VÁŠ DOPIS Č. J.: -
ZE DNE: 14.04.2023
NAŠE Č. J.: MMB/0194254/2023
SPIS. ZN.: 4100/OUPR/MMB/0194254/2023

Úprava směrné části Regulačního plánu Městské památkové rezervace Brno – ul. Údolní 11

S_{RP} 3/23 MČ Brno-střed, k. ú. Město Brno, parc. č. 761 (část)
Úprava rozsahu překryvné funkce zeleně ve stabilizované smíšené ploše jádrové SJ
ul. Údolní 11

S_{RP}3/23 MČ Brno-střed, k.ú. Město Brno, p.č. 761 (část)
Úprava rozsahu překryvné funkce zeleně ve stabilizované
smíšené ploše jádrové SJ
ul. Údolní 11

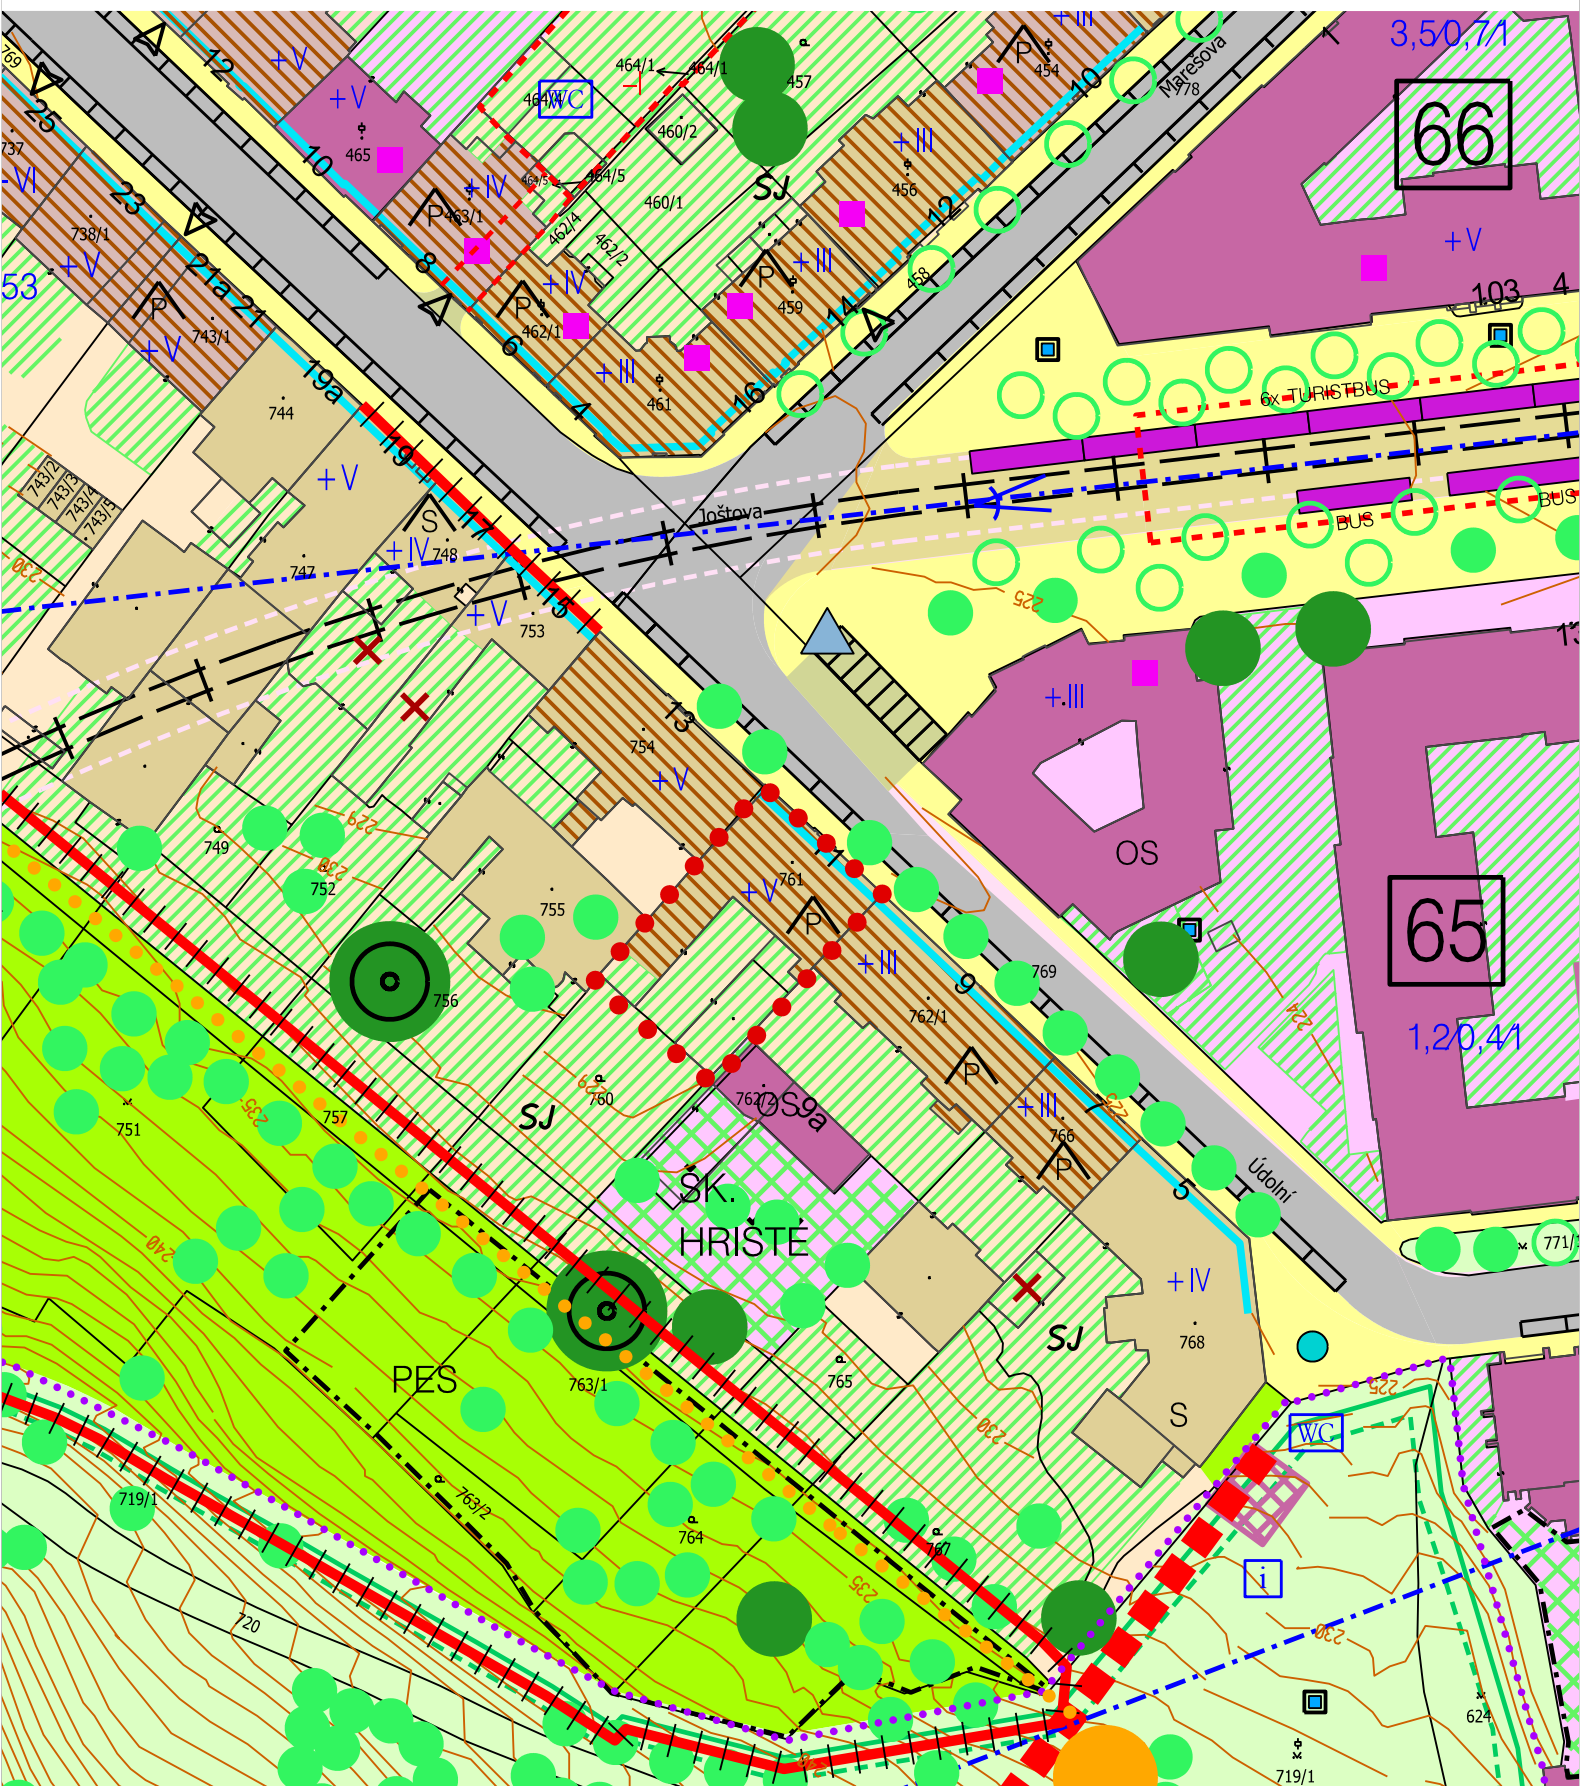
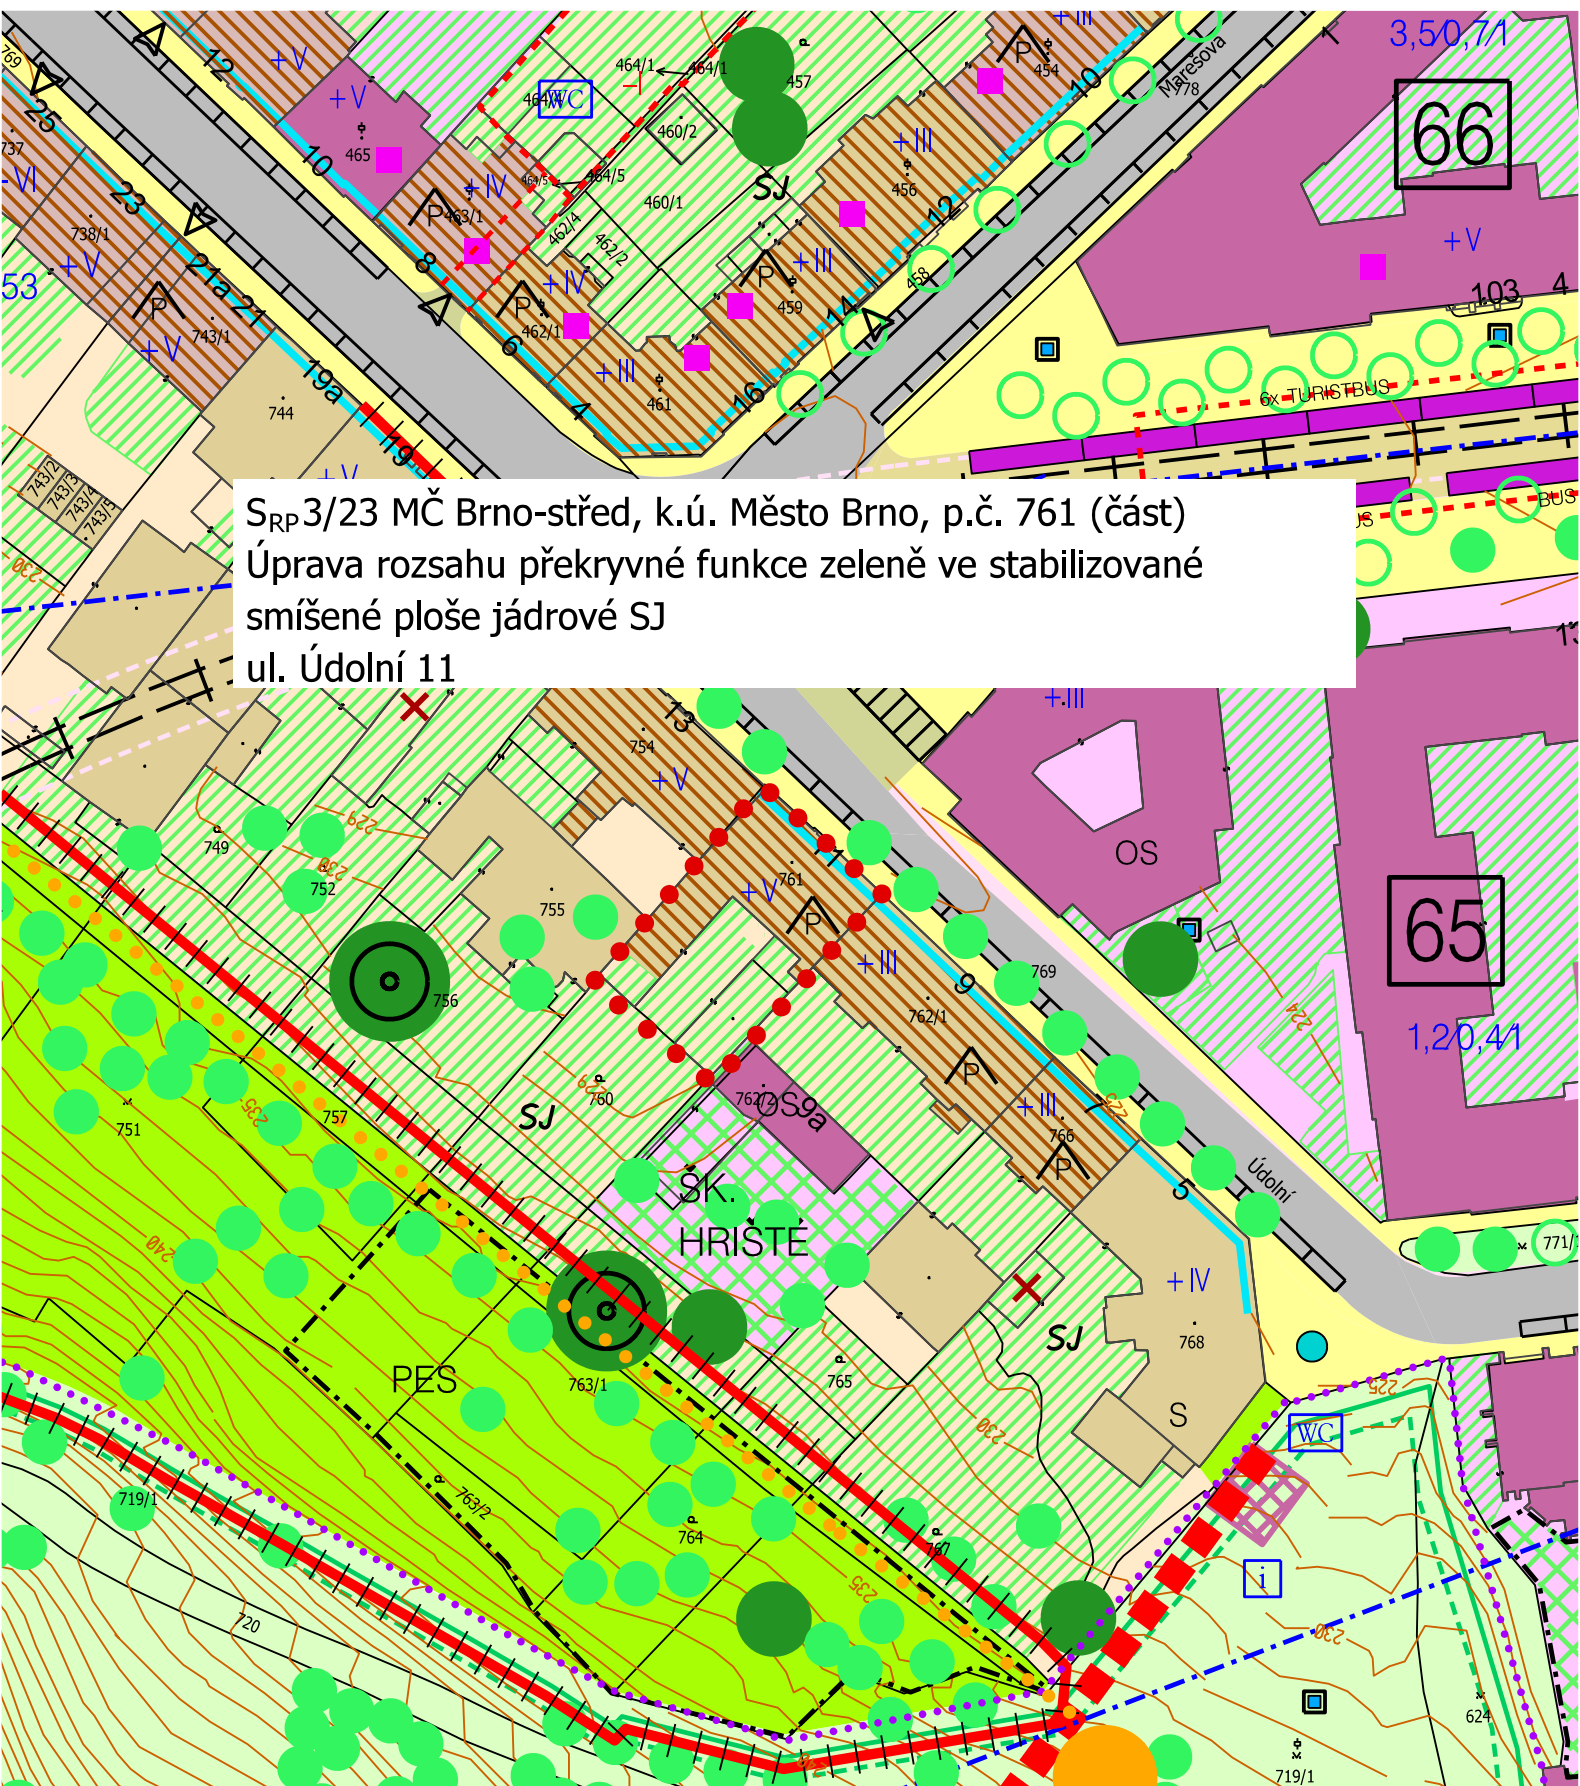
Na pozemku parc. č. 761 je čtyřpodlažní objekt Údolní 11 evidovaný v katastru nemovitostí jako víceúčelová stavba. Objekt má směrem do dvora čtyřpodlažní dvorní křídlo s jednopodlažní přístavbou (při hranici pozemku s objektem Údolní 13). Přes tuto přístavbu je v rozporu se skutečným stavem zakreslena plocha překryvné zeleně o rozloze cca 30 m². Ve dvoře je dále umístěn jednopodlažní pavilon (při hranici pozemku s objektem Údolní 9), přes který je rovněž zakreslena plocha překryvné zeleně o rozloze cca 122 m². Do plochy překryvné zeleně je zahrnut i zpevněný dvorek o rozloze cca 156 m²; v rámci tohoto dvorku je na ploše cca 7,5 m² plánována přístavba výtahu. Formálním zmenšením rozsahu překryvné funkce zeleně v RP MPR dle požadavku žadatele o cca 308 m² by nedošlo k faktickému úbytku zeleně v lokalitě, jednalo by se pouze o potvrzení současného stavu.

OÚPR MMB provedl úpravu směrné části RP MPR na předmětném pozemku pouze v části požadovaného rozsahu v souladu s ustanovením § 188 odst. 3 zákona 183/2006 Sb. o územním plánování a stavebním řádu (stavební zákon), ve znění pozdějších předpisů, a v souladu s čl. 4.1.1. vyhl. č. 28/2006 o závazných částech RP MPR ve znění pozdějších novel (dále jen „vyhláška“). V seznamu provedených úprav směrné části RP je tato úprava na OÚPR MMB vedena pod označením:

Na základě vyhodnocení výše uvedených skutečností OÚPR MMB jako věcně a místně příslušný úřad územního plánování rozhodl o provedení úpravy směrné části RP MPR v rozsahu, jak je uvedeno výše.
